**AVIS DE LA MISSION RÉGIONALE  
D'AUTORITÉ ENVIRONNEMENTALE DES PAYS DE LA LOIRE  
Projet de demande d'autorisation d'exploiter un parc éolien  
sur la commune de Chaumes-en-Retz (44)  
Société Valorem**

n°PDL-2019-3325

Figure 1: carte issue de l'étude d'impact - page 373.

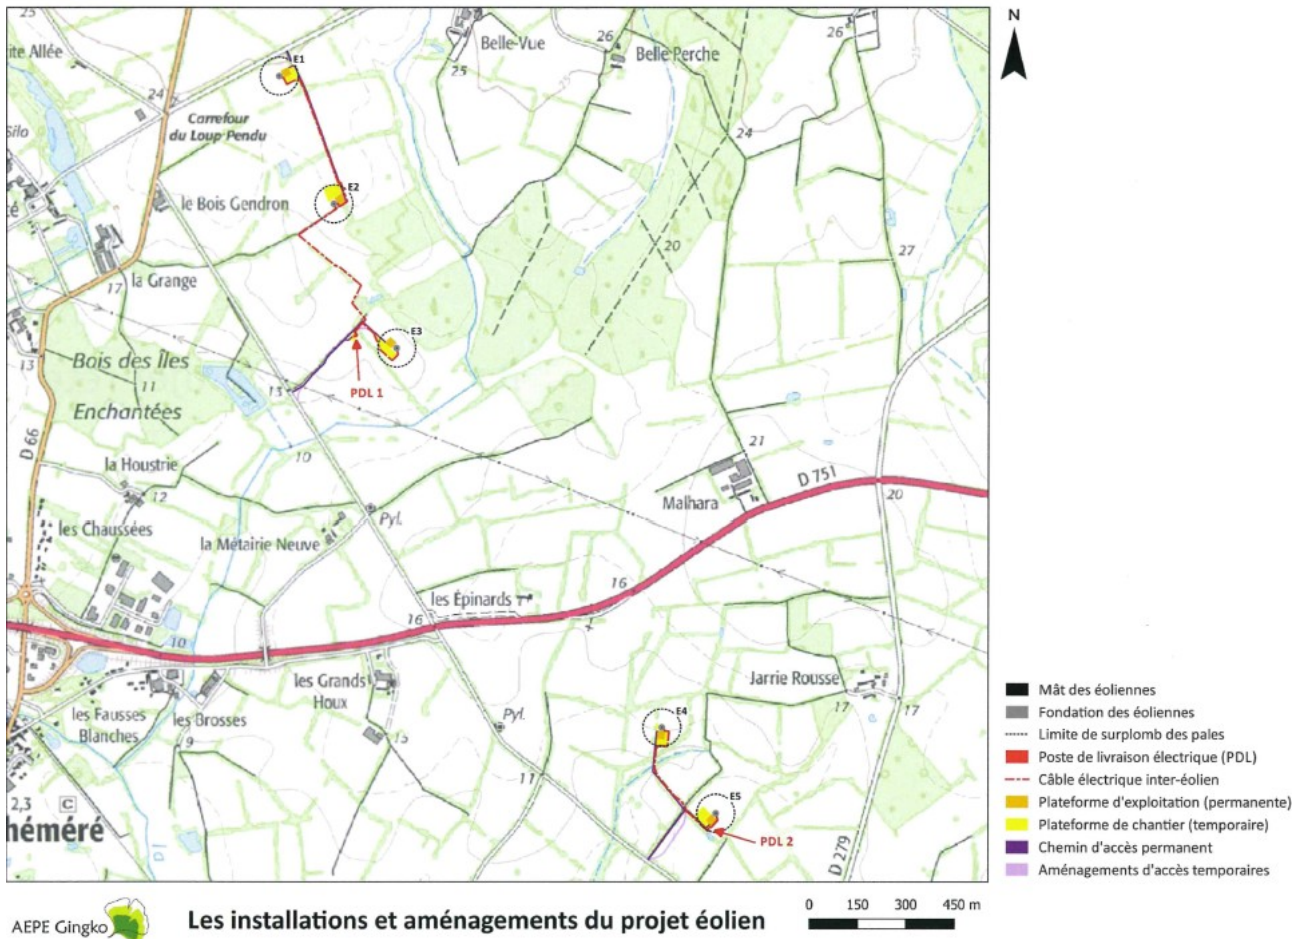
La MRAe relève que cette ZIP comporte de nombreuses contraintes détaillées au chapitre 3.3 du présent avis.
